ADDENDA A – CHANGEMENT DE SITE

Projet d'une installation de liquéfaction de gaz naturel sur le territoire de la ville de Bécancour

Étude d'impact sur l'environnement déposée au Ministère du Développement Durable, de l'Environnement et de la Lutte contre les changements climatiques (MDDELCC)

Stolt LNGaz Inc.

Figure G.2 Rev01 Localisation des sources d'émissions atmosphériques

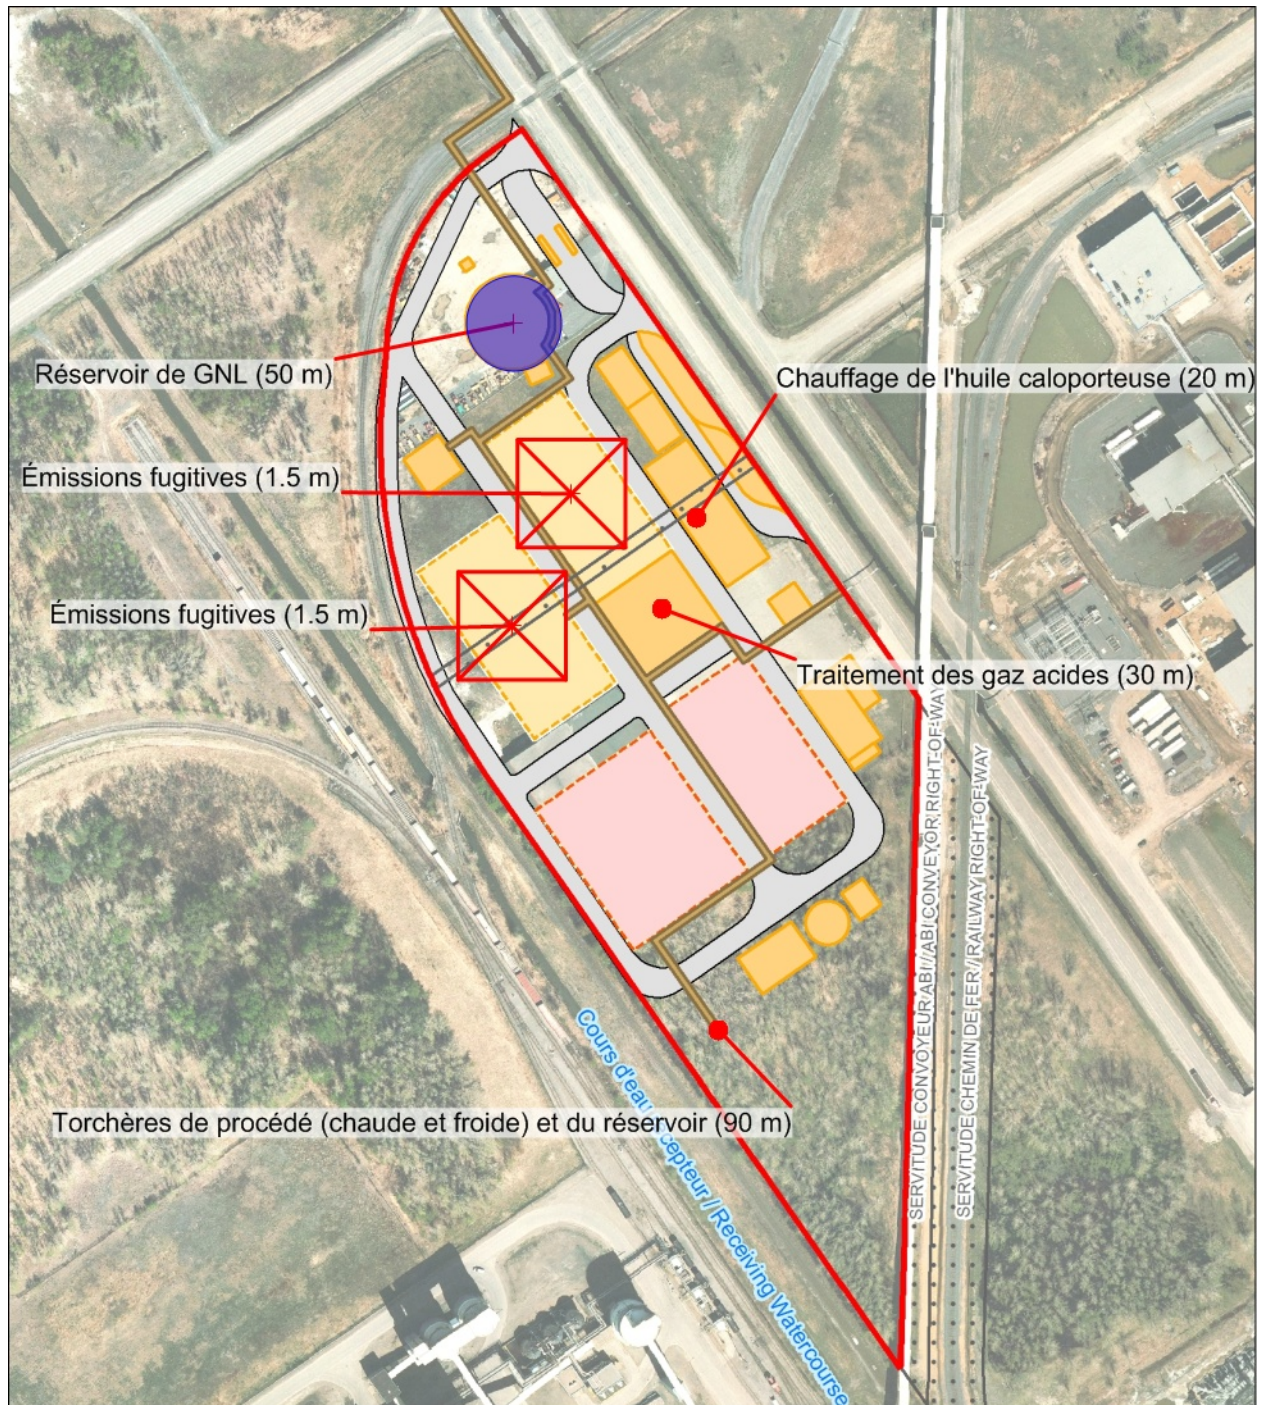
En ce qui concerne la modélisation des émissions fugitives, une approche plus représentative du nouvel agencement des équipements a été utilisée en considérant une source fugitive de 50 m d'arête par unité de production (donc deux sources fugitives) au lieu d'une source fugitive de 100 m d'arête à cheval sur les deux unités de production. Le total des émissions fugitives simulées n'est pas modifié.
